Contribution

par le Conseil de quartier Centre Ville

Rénovation de la rue de la Gare
à Andrésy

Zone 3

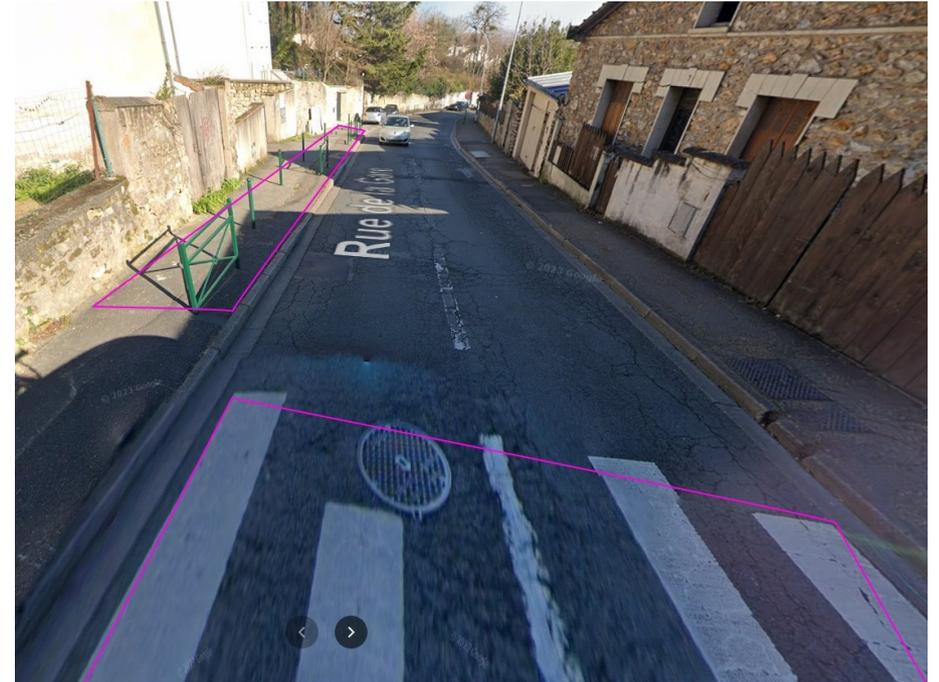
- Mettre simplement des barrières perpendiculairement pour garantir la sortie des garages
- Supprimer les poteaux et ajouter des places de stationnement

- Envisager une façon de ralentir les véhicules descendants
- Éclairer les passages piétons d'une couleur différente la nuit ?

Zone 5

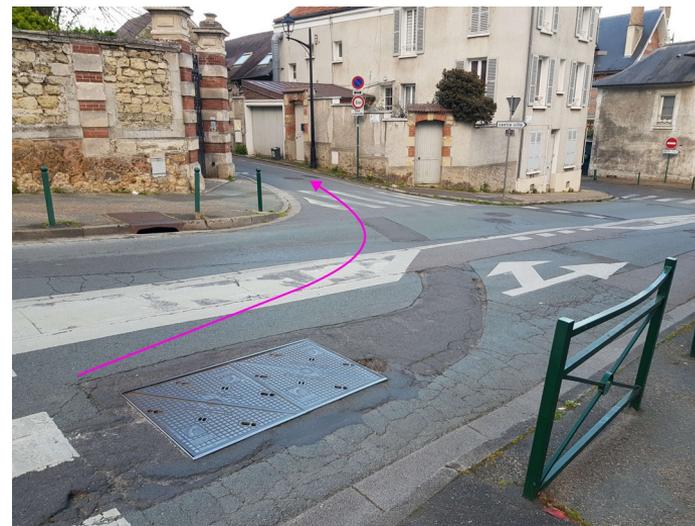
- Comment empêcher l'arrivée de camions grand gabarit qui ne peuvent tourner dans les rues ? Un accident a eu lieu.
- Les véhicules descendant qui empruntent la rue des Courcieux ont tendance à couper le virage

Zone 6

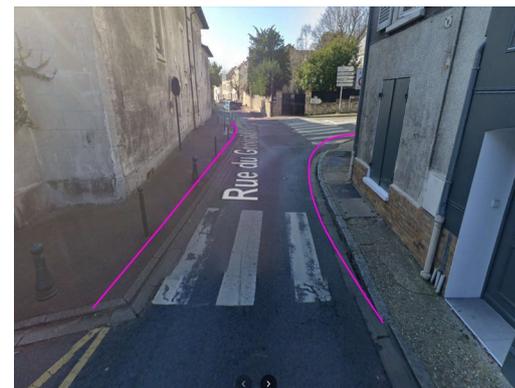
La mise en place du plateau surélevé questionne les riverains sur la gestion des eaux de pluies. En particulier autour du 2 rue de la Gare (6a et 6b).

- L'abaissé de trottoir au niveau du passage piéton (6b) est à reprendre car il ne semble pas au norme, et lorsqu'il pleut l'eau est retenue sur la chaussée au même endroit.

Le trottoir en 6c est particulièrement étroit, le croisement de deux personnes n'est pas possible.

- Le plateau pourrait-il permettre de donner plus d'espace aux piétons ?
